OGGETTO: 030FER S.r.l. - D.lgs. 03.04.2006, n. 152 e s.m.i. - L.R. 19.12.2007, n. 45 e s.m.i. – Istanza di autorizzazione unica per la realizzazione e gestione di un impianto di smaltimento/recupero rifiuti. Codice SGRB AU-CH-27. Conferenza dei Servizi in forma simultanea ed in modalità sincrona. (37/22).
- Sede attività: *C.da La Selva S.P. Pedemontana -Paglieta (CH)*
- *Vs invio Cds del 08/09/2023 - Parere.*

PARERE POSITIVO

JAZIONE POST-OPERAM SCALA 1:500

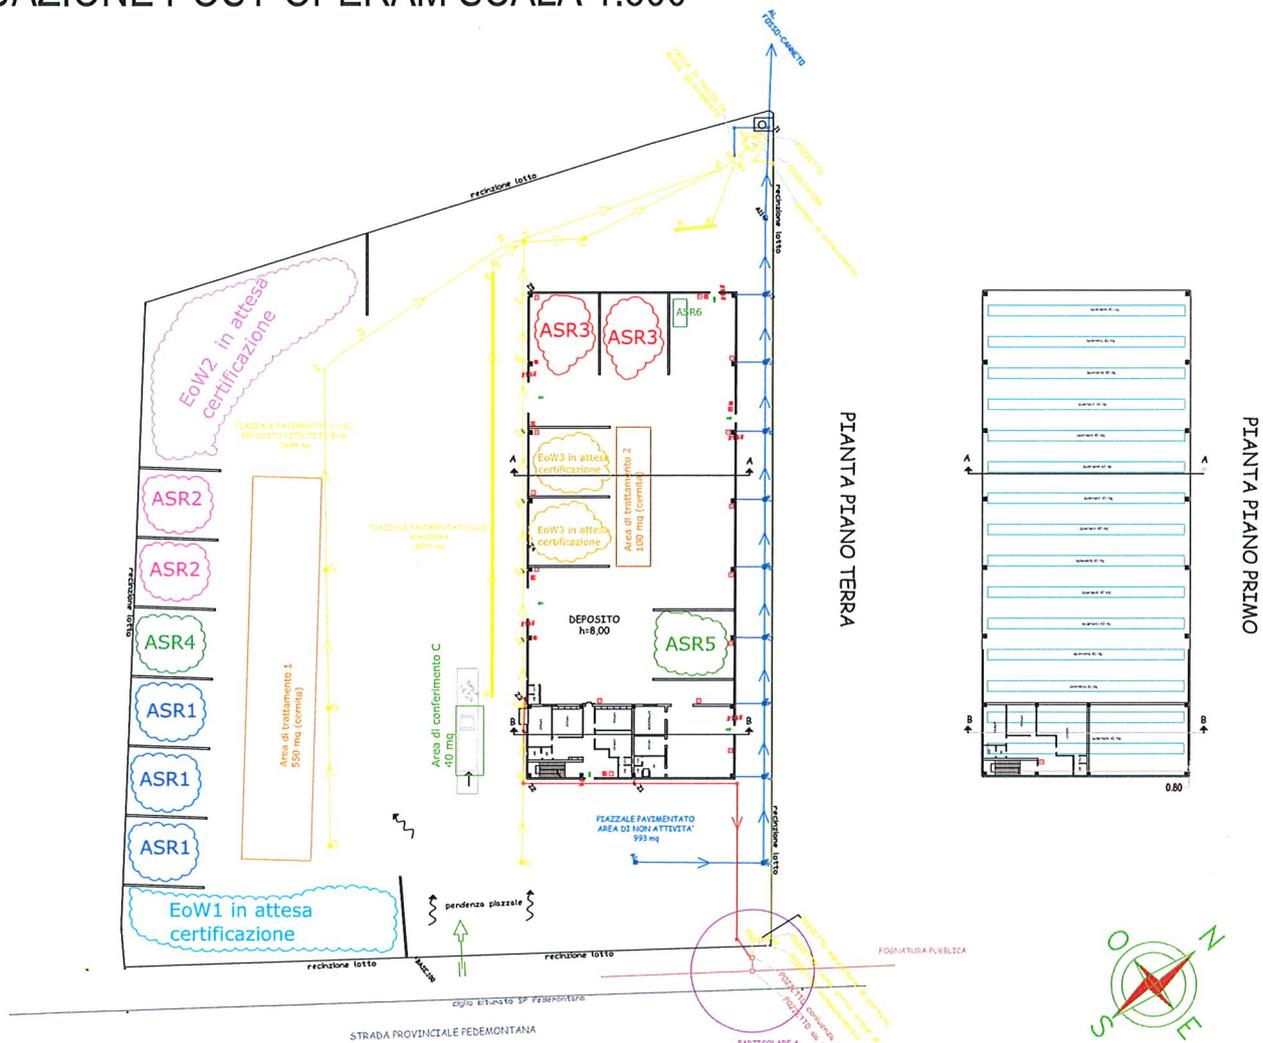
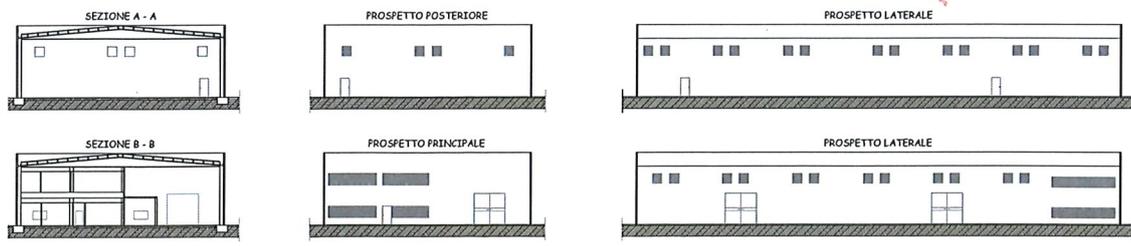
- La pendenza del piazzale sarà tale da convogliare le acque meteoriche nelle predisposte caditoie senza dilavare spazi di altrui proprietà confinanti o incanalarsi in altre caditoie o elementi diversi. Le reti tecnologiche, ai fini del presente parere, dovranno

- **Isolare impedendo il percolamento o il dilavamento** (con l’utilizzo di cassoni a tenuta e/o coperture impermeabili) dei rifiuti o materiali che potrebbero contaminare le superfici impermeabilizzate con sostanze non trattabili dal recettore finale come ad esempio batterie esauste , cavi impregnati di olio, di catrame , di carbone o di altre sostanze non trattabili nel nostro impianto. Si rimanda all’Ente competente, in riferimento ai codici CER assegnati e ammessi, indicazioni più dettagliate.

- **AGGIORNARE e trasmettere la planimetria con le indicazioni e le prescrizioni esposte, a firma e timbro di tecnico abilitato alla progettazione e rappresentazione di opere, edili e impiantistiche, descritte nella pratica.**

- I fognoli reflui civili devono essere dotati di pozzetto d’ispezione sifonato prima della riunione con altri reflui.
- I fognoli di allaccio al collettore pubblico nel caso di attraversamento o parallelismo con la rete idrica devono trovarsi a profondità maggiore di essa, min. 30 cm, e a distanza minima da rispettare, min. 100 cm, in base al diametro e profondità della condotta stessa e in ogni caso su valutazione del tecnico di zona; se tale evenienza è riscontrabile in fase di esecuzione dei lavori contattare il n. di riferimento 0872724270 per valutazioni di competenza. Eventuali misure saranno previste come da Regolamento Fognatura e Depurazione.

- Considerato che la confluenza dei reflui fino al pozzetto di allaccio al collettore fognario è prevista tramite un sistema di sollevamento, si impone il rispetto di quanto previsto dall’art. 10 del “Regolamento dei servizi fognatura e depurazione” – Allacciamento di apparecchi e locali a quota inferiore del piano stradale (le acque di scarico siano pompate fino ad una vasca posta ad altezza pari a quella del piano stradale, collegata per caduta al collettore), attraverso la posa in opera di un **pozzetto di calma** prima dell’allaccio.
